RESOLUCIÓ

APROVACIÓ DEFINITIVA DEL PROJECTE DE REPOSICIÓ DE LA CANONADA DE DERIVACIÓ MUNICIPAL A SANTA MARIA DE MARTORELLES

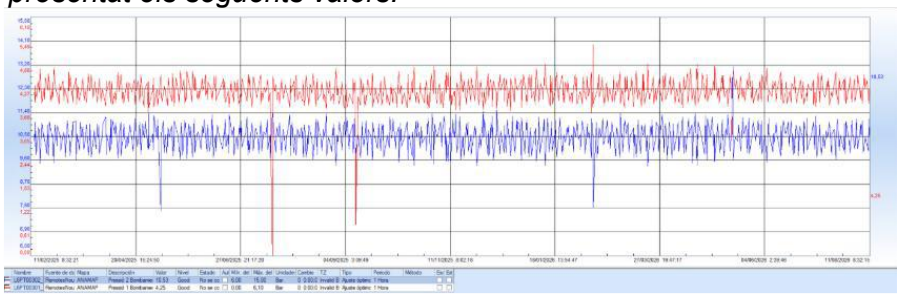
a) Cal justificar la idoneïtat de mantenir la canonada existent soterrada i assegurar que aquesta opció suposa un impacte menor que la seva extracció. En aquest sentit, cal incorporar informació addicional respecte l'estat de la canonada, composició i possibles impactes associats a l'alliberament de fibres d'amiant.
En cas que el manteniment de la canonada suposi un risc, cal retirar-la una vegada la nova canonada estigui del tot instal·lada i es pugui assegurar el correcte funcionament de la xarxa d'abastament. Les actuacions s'hauran de dur a terme amb empreses inscrites al Registre d'empreses amb risc d'amiant i, abans d'iniciar-les, hauran de presentar i tenir aprovat un pla de treball per l'Autoritat laboral del lloc on s'hagin d'efectuar els treballs. La gestió dels residus s'efectuarà mitjançant empreses transportistes i empreses gestores de residus autoritzades.

En el fibrociment, el Diàmetre Nominal (DN) es refereix al diàmetre interior. A mesura que puja la classe (de D a F), el gruix de la paret augmenta cap a l'exterior per resistir la major pressió i pot variar segons el fabricant i el procés de producció (emmotllat o autoclau).
D'acord a la informació de la qual es disposa, l'estació de bombament de Santa Maria de Martorelles (L6-03) presenta el següent esquema:

Es tracta d'un bombament amb una configuració que presenta 1 bomba en servei i una de reserva (1+1). A la canonada d'aspiració disposa d'un transmissor de pressió (L6PT00301PRS) i un altre a la canonada d'impulsió (L6PT00302PRS).
Aquests transmissors de pressió, durant els darrers 18 mesos, han presentat els següents valors:

Com es pot comprovar, en situacions normals, els valors de la pressió a la canonada d'aspiració es troben al voltant dels 4,5 bars (en vermell en el gràfic), mentre que a la impulsió assoleixen els 11 bars de pressió (en blau en el gràfic). Aquests valors es troben dins dels rangs habituals de timbratges per a aquest tipus de conduccions, tal i com s'ha observat.
Tot i així, els problemes es produeixen en el moment en el qual existeix una aturada sobtada del bombament, originant un cop d'ariet que provoca oscil·lacions de pressió importants. Segons el gràfic adjunt, en aquesta situació extraordinària s'han assolit pressions a l'aspiració que han arribat a assolir els 0 bars, provocant depressió a la canonada.
Com a conseqüència d'aquestes situacions anòmales s'han produït trencaments a la canonada d'aspiració de l'EB de Santa Maria. Concretament es reporta un trencament per part de Manteniment de la Zona Nord d'ATL a juliol de 2025 que coincideix amb el zero absolut descrit i indicat en els gràfics adjunts.

Així doncs, d'aquest anàlisi es desprèn que l'estat de la canonada, malgrat ser antiga i haver exhaurit la seva vida útil, no presenta punts en els quals es trobi trencada, doncs no es produeixen fuites, de manera que es pot concloure que els trencaments són conseqüència d'estrès mecànic, resultat de les oscil·lacions en la pressió deguts a fenòmens accidentals, i no a la desintegració del material.

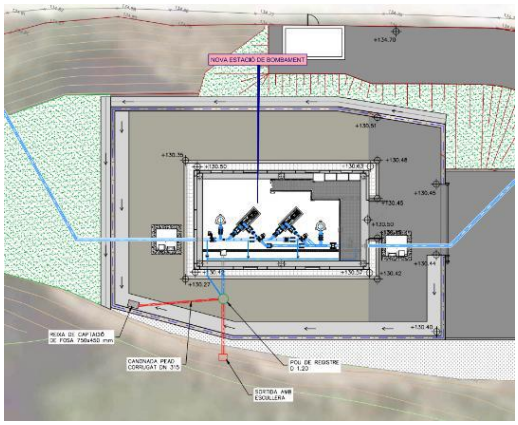
RESPECTE EL TRAM EN SÒL URBANITZABLE
Serà necessari senyalització del traçat per la seva identificació en el moment que es realitzi el desenvolupament del sector.
En la zona que discorre proper al límit de l'espai reservat per l'equipament educatiu, es considera que no afecta la compatibilitat del sistema al quedar emplaçat al lateral de la previsió d'espai del sistema.

RESPECTE EL TRAM EN SÒL URBANITZABLE
La secció tipus de la canonada disposa, una vegada finalitza el reblert del material d'arronyonament, una cinta de senyalització de color blau que permet localitzar el servei en el supòsit que es duguin a terme treballs en el seu entorn més immediat.
